改善箇所説明図

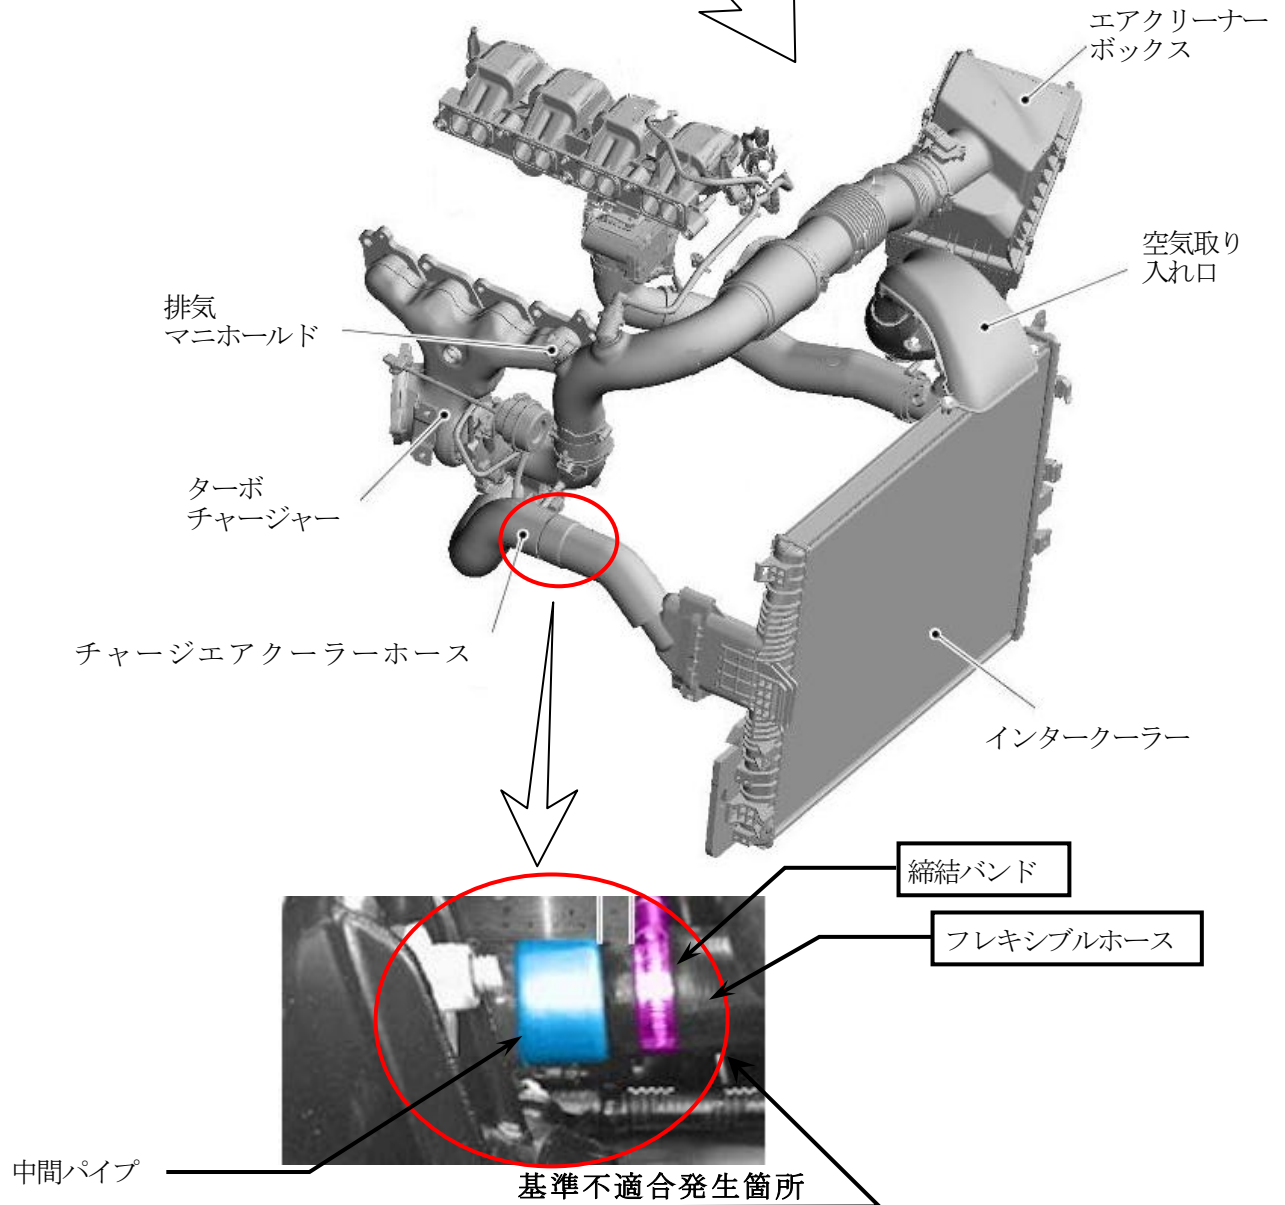
ターボチャージャーとインタークーラー間を接続するチャージエアクーラー（CAC）ホースにおいて、中間パイプへのフレキシブルホースの差し込みが浅いもの及び当該ホースの締結バンドの位置が不適切なものがあるため、加速時等の過給圧増加で当該ホースが膨らんだ際、当該ホースが中間パイプから抜けて、空気が供給されなくなることでエンジンが停止し、始動できなくなるおそれがある。

全車両、フレキシブルホースの差し込み及び締結バンド位置を点検し、不適切なものは正しい位置に修正する。

識別：チャージエアクーラーホースの締結バンドに黄ペイントを塗布する。
